**AVIS RELATIF À LA PROTECTION
CONTRE LES EVENTUELS EFFETS NOCIFS ET NUISANCES
PROVOQUÉS PAR LES RAYONNEMENTS NON IONISANTS
GÉNÉRÉS PAR DES ANTENNES ÉMETTRICES STATIONNAIRES**

Commune : DISON - Exploitant : PROXIMUS

Référence exploitant : 87ADM_01

Rapport n° 3173 / 2024

Figure 2 : Vue en plan des installations d'antennes dans un rayon de 300 mètres autour de l'installation faisant l'objet de la demande d'avis

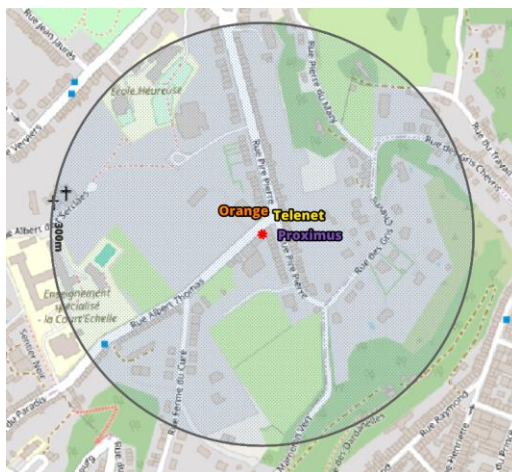
Le plan en projection verticale de la figure 2 indique la localisation des installations d'antennes émettrices stationnaires visées par le décret et situées dans un rayon de 300 mètres autour de l'installation référencée dans le paragraphe 2 et localisée au centre du cercle. Les données de localisation de ces antennes et les avis correspondant sont accessibles via le cadastre en ligne des antennes émettrices stationnaires⁸. Les installations prises en compte dans l'évaluation du respect de la limite cumulative sont les installations d'antennes émettrices déclarées en service par l'exploitant à la date du présent avis, à l'exception de l'installation référencée dans le paragraphe 2 et éventuellement d'autres installations ayant fait l'objet d'une demande d'avis à la même date et qui sont situées à l'intérieur de la zone de 300 mètres de rayon.

- il y a au plus 4 installations d'antennes émettrices stationnaires présentes dans la zone d'évaluation de 300 mètres de rayon représentée dans la figure 2, y inclus l'installation référencée dans le paragraphe 2 : la limite cumulative définie à l'article 4, §2 du décret est nécessairement respectée dans les lieux de séjour à l'intérieur de la zone d'évaluation de 300 mètres de rayon ;

- b) il y a exactement 5 installations d'antennes émettrices stationnaires présentes dans la zone d'évaluation de 300 mètres de rayon représentée dans la figure 2, y inclus l'installation référencée dans le paragraphe 2 et il existe, pour 3 ou 4 de ces installations, un avis attestant le respect de la limite abrogée de 3 V/m : la limite cumulative définie à l'article 4, §2 du décret est nécessairement respectée dans les lieux de séjour à l'intérieur de la zone d'évaluation de 300 mètres de rayon ;

- c) dans tous les autres cas, il a été vérifié que la limite cumulative définie à l'article 4, §2 du décret n'est pas dépassée dans les lieux de séjour sur base du nombre d'installations localisées dans la zone d'évaluation de 300 mètres de rayon représentée dans la figure 2, de leur localisation ainsi que des données inscrites dans la figure 1 et au paragraphe 4 du présent avis et dans les avis attestant le respect de la limite par installation ou de la limite abrogée de 3 V/m relatifs aux autres installations reprises dans la figure 2.

Compte tenu des considérations ci-dessus, il apparaît que l'intensité du rayonnement électromagnétique généré, dans les lieux de séjour situés dans un rayon de 300 mètres autour de l'installation référencée dans le paragraphe 2, par l'ensemble des antennes émettrices stationnaires de l'ensemble des exploitants du même site d'antennes émettrices stationnaires respecte la limite fixée à l'article 4, § 2 du décret.
